ANEJO 01: ANTECEDENTES

1º.- En fecha 30 de junio de 2005, el Jefe de la Demarcación de Carreteras del Estado en Andalucía Occidental realiza la Propuesta de la Orden de Estudio del Proyecto de Construcción "Mejora de seguridad vial. Acondicionamiento del enlace de tres caminos. Carreteras A-4, A-48 y CA-33. Provincia de Cádiz".

Auditoría de seguridad viaria del proyecto de construcción:
Acondicionamiento del enlace tres caminos. Carreteras A-4,
A-48 y CA-33. Provincia de Cádiz.
Clave 29-CA-4140

6.1.2. Transición de calzada separada a calzada única entre A-4 y CA-33 (Fase 2)

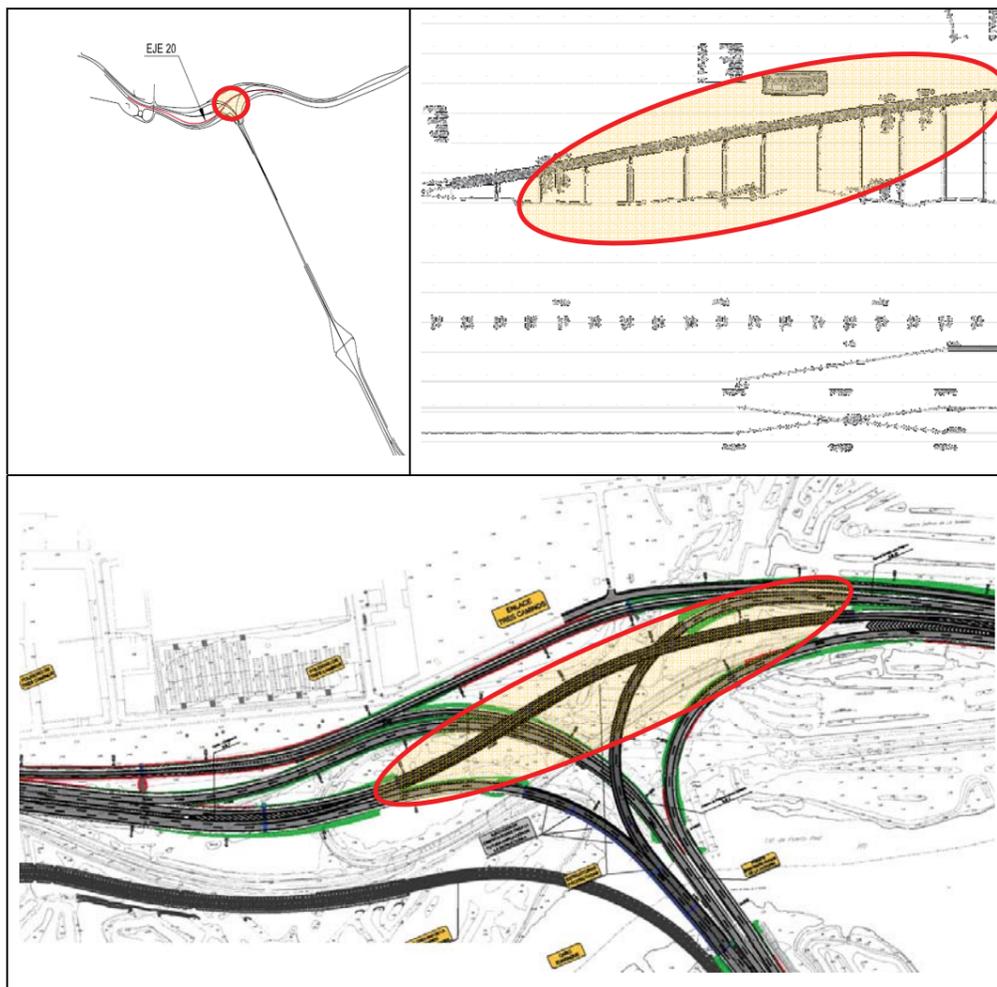
La división por fases del proyecto, origina que en la fase 2, la conexión en el enlace de Tres Caminos entre las autovías A-4 y CA-33 (movimiento Sevilla - Cádiz y Cádiz - Sevilla) se realiza a través de calzada única (un carril por sentido, sin separación física entre ambos sentidos de circulación), inserta entre tramos con sección de autovía en calzadas separadas (con dos carriles por sentido).

6.1.3. Coincidencia de movimientos de entrada, salida y bifurcación de calzadas con origen en Cádiz en 1 km de longitud.

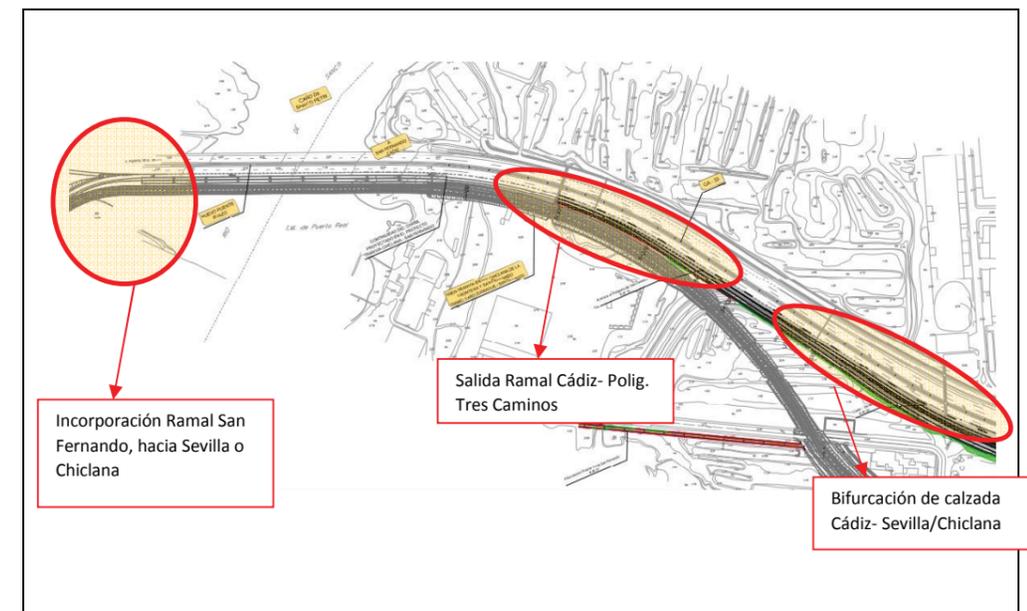
El medio kilómetro previo a la bifurcación de la calzada Cádiz hacia Sevilla o hacia Chiclana, coincide con el movimiento de salida Cádiz-Polígono Tres Caminos, y a su vez medio kilómetro antes con el movimiento de acceso desde San Fernando hacia Sevilla o hacia Chiclana.

B.- Movimiento Chiclana-Cádiz

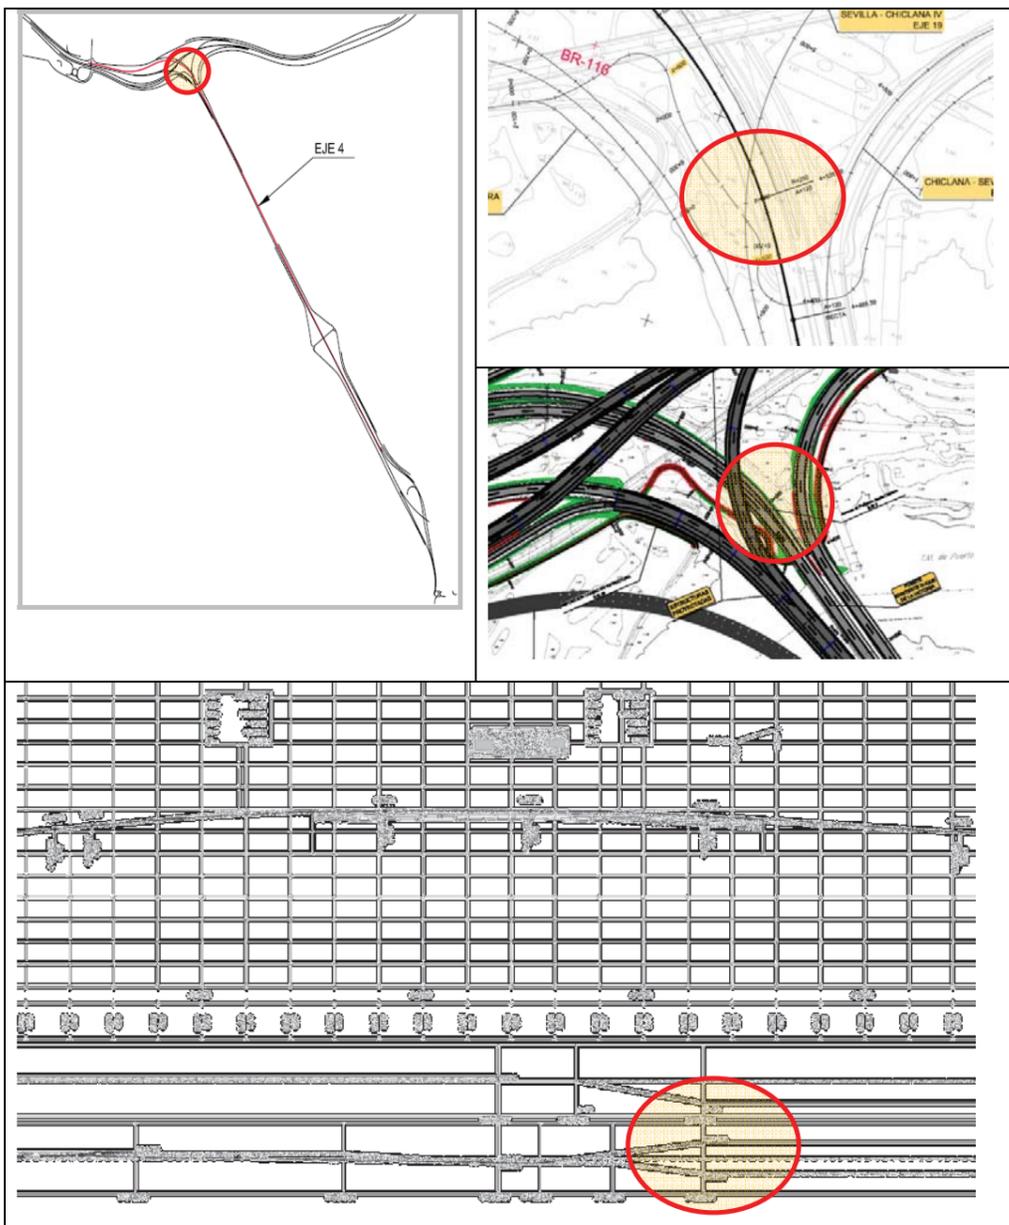
La calzada Chiclana – Cádiz (eje 4) ($v_{pro}= 80$ km/h) en el tramo inicial presenta un trazado con una secuencia formada por una recta de gran longitud ($L > L_{max}=1.336$ m Norma 3.1.IC. Ap.4.2) seguido de una curva a izquierda de radio 250 m ($v_{esp}= 78.5$ km/h, $p=7\%$), coincidente con cambio de rasante en estructura existente (pendiente de salida del $-1,25\%$).

C.- Movimiento Chiclana-Polígono de Tres Caminos

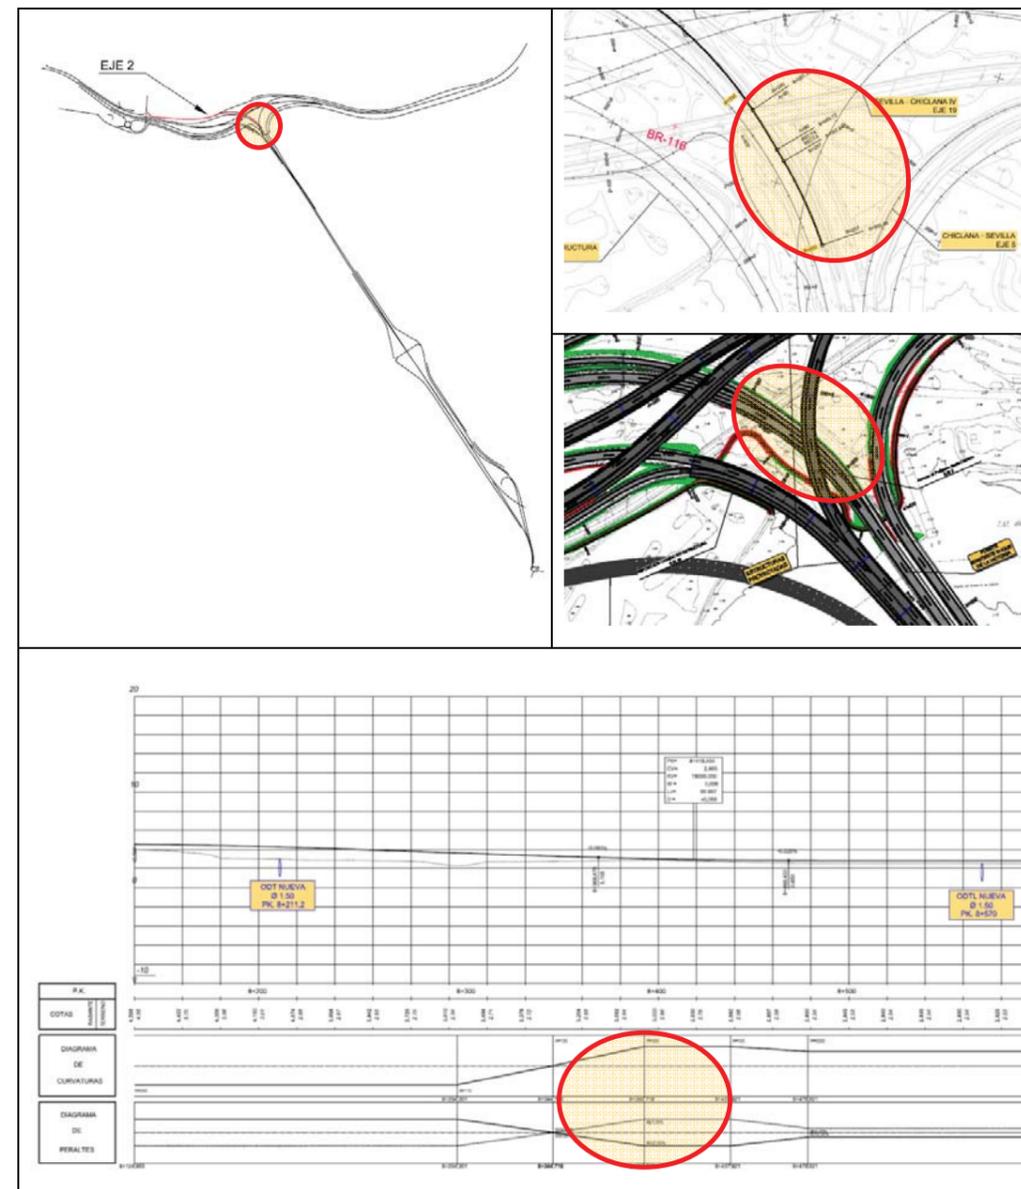
La calzada Chiclana – Polígono (eje 2) en el tramo inicial presenta un trazado con una recta de gran longitud ($L > L_{max}=1.336$ m Norma 3.1.IC. Ap.4.2) seguido de secuencia de curvas a izquierda de radio mínimo 240 m ($v_{esp}= 77$ km/h, $p=7\%$), coincidente con cambio de rasante en estructura existente.

A.- Movimiento Algeciras-Chiclana

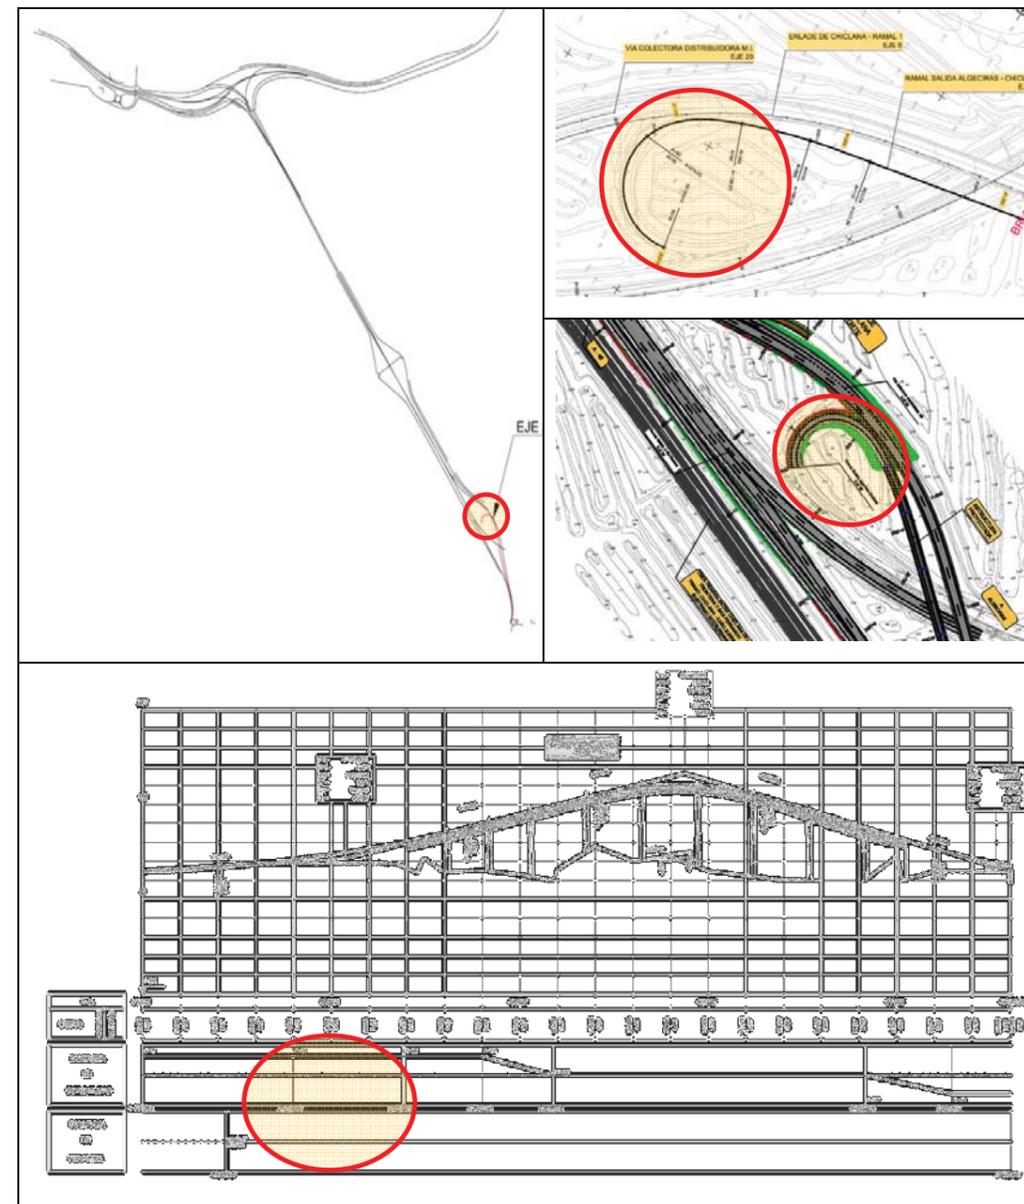
El ramal de salida Algeciras - Chiclana (eje 25) presenta un lazo de radio 38 m ($v_{esp} = 40$ km/h, $p = 7\%$), que antecede a un acuerdo vertical en recta ($i_{ent} = 5.0\%$; $i_{sal} = -6.0\%$) (estructura nº3).

6.2.1. Posible pérdida de trazado en la incorporación a la calzada Cádiz-Sevilla desde el Polígono Tres Caminos.

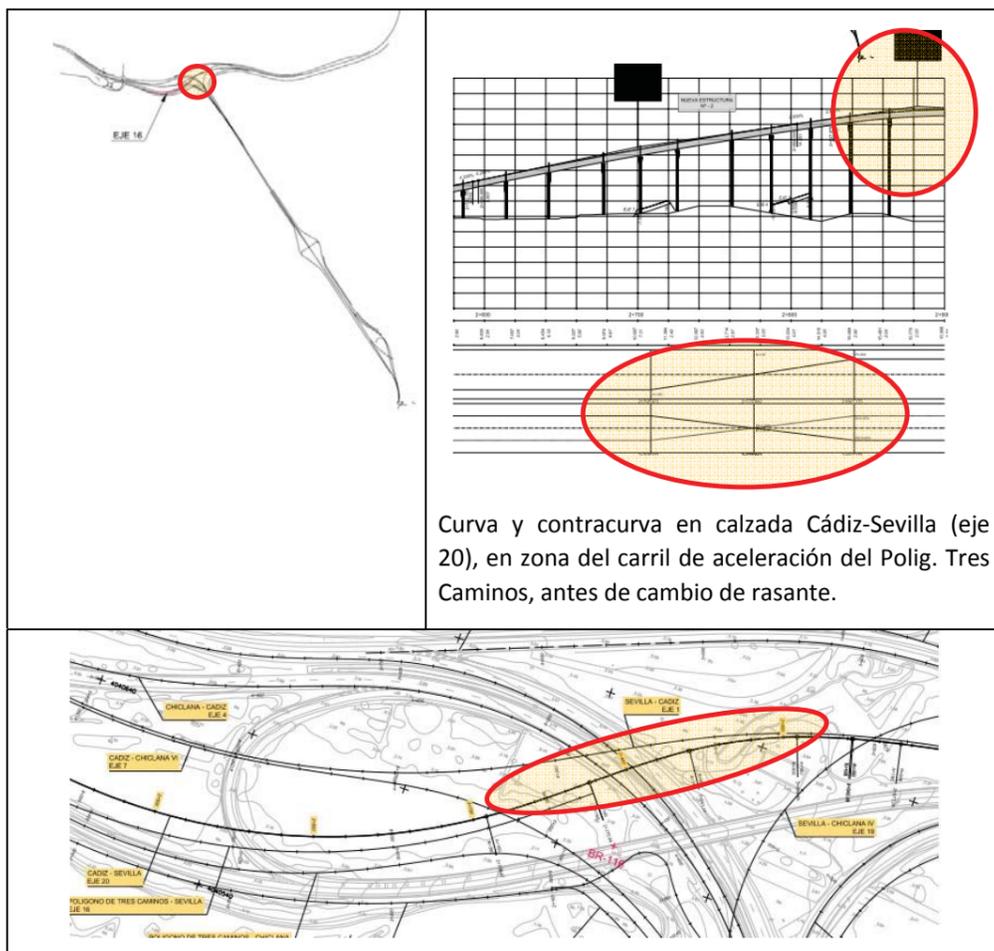
La incorporación del polígono de Tres Caminos (eje 16) a la calzada Cádiz-Sevilla sentido Sevilla (eje 20), se realiza en tramo de transición curva-contracurva en la calzada principal, la cual pasa de radio -380m a radio $+380\text{m}$, unido a zona de cambio de rasante mediante acuerdo convexo.

6.2.3. Deflexión dinámica en sistemas de contención.

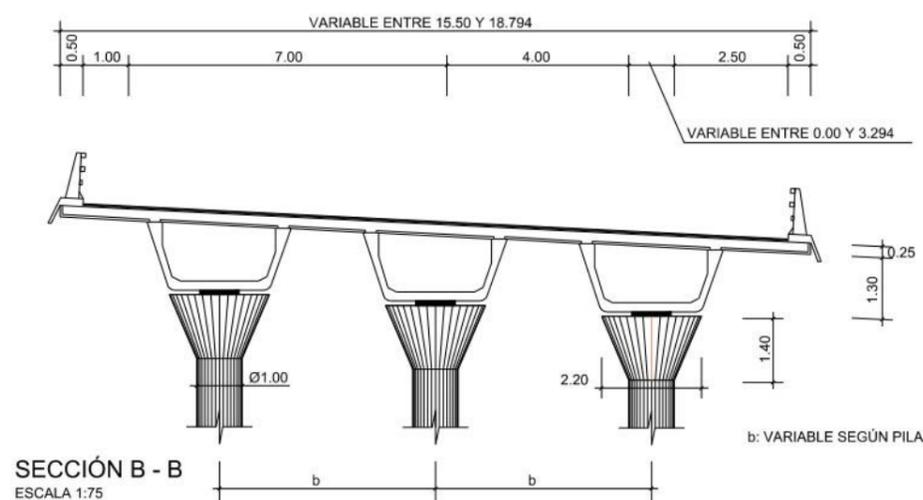
Se deberá prestar especial atención al sistema de contención dispuesto, tanto en terraplén como en puentes, para definir la sección transversal necesaria en cada caso, dado que para el correcto funcionamiento del sistema de contención (pretil o barrera) es necesario tener en cuenta su deflexión dinámica, que es el máximo desplazamiento lateral producido durante el impacto, de la cara más próxima del vehículo.

6.2.4. Posibilidad de accesos indebidos a los ramales del enlace sobre la A-48 durante la fase de obras.

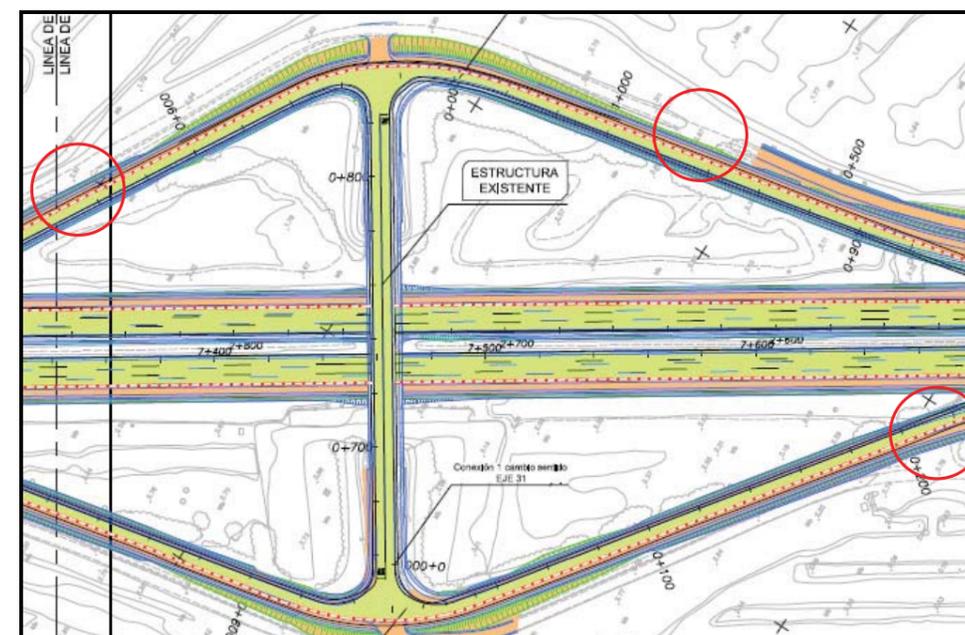
En la situación actual existen salidas e incorporaciones directas a los ramales del enlace desde los caminos adyacentes coplanarios. Durante la fase de obras las salidas y entradas al enlace se llevan a cabo por las intersecciones de cambio de sentido.

6.2.5. Adecuada señalización de intersecciones en el cambio de sentido sobre la A-48 durante la fase de obras.

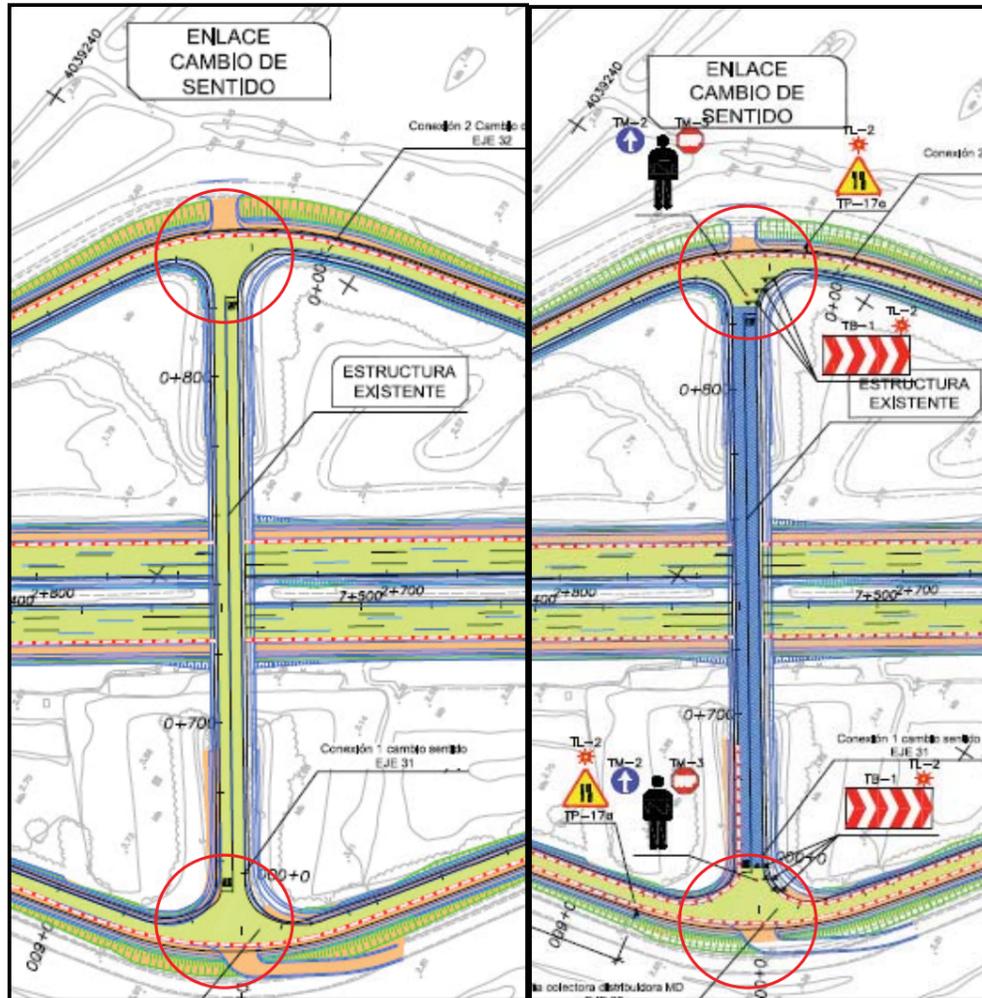
No se ha dispuesto señalización adecuada durante las fases de obra en las intersecciones del cambio de sentido sobre la A-48.

6.2.7. Ausencia de itinerarios peatonales durante la fase de obras.

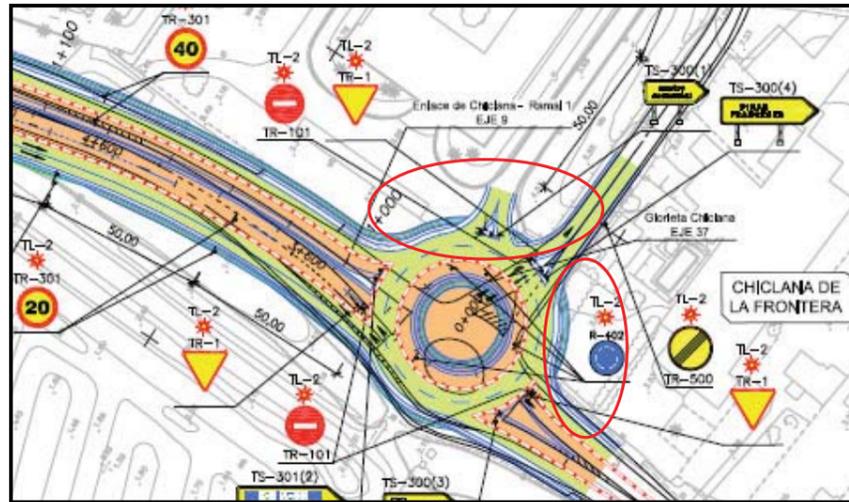
No se han contemplado los flujos peatonales durante la fase de obras en la glorieta del acceso a Chiclana Norte.

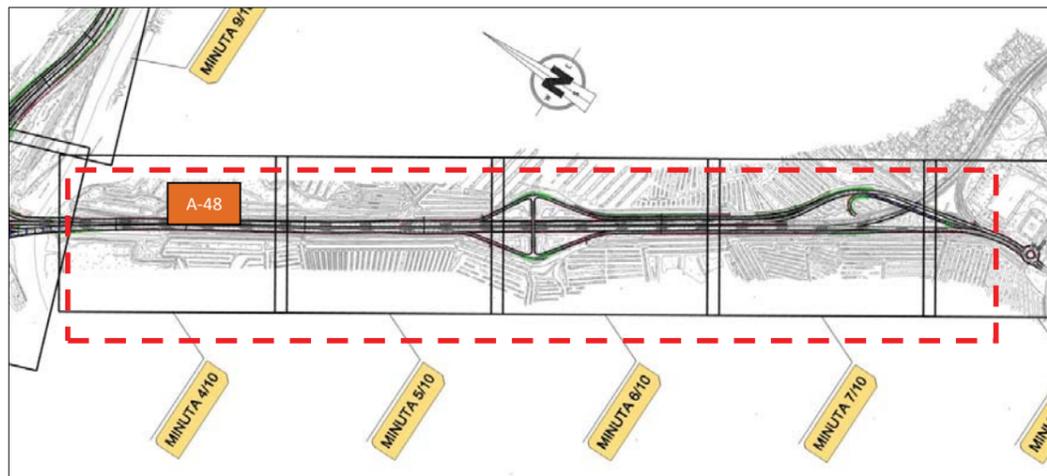
La señalización de indicación de destino durante la fase de obras en el ramal de acceso a la glorieta del enlace de Chiclana Norte se realiza mediante panel vertical único.

La señalización indicativa de dirección durante la fase de obras en el acceso a la glorieta del enlace de Chiclana Norte presenta destinos de diferente relevancia y sobreinformación. El conductor puede tener dificultades a la hora de interpretar correctamente la dirección a seguir.
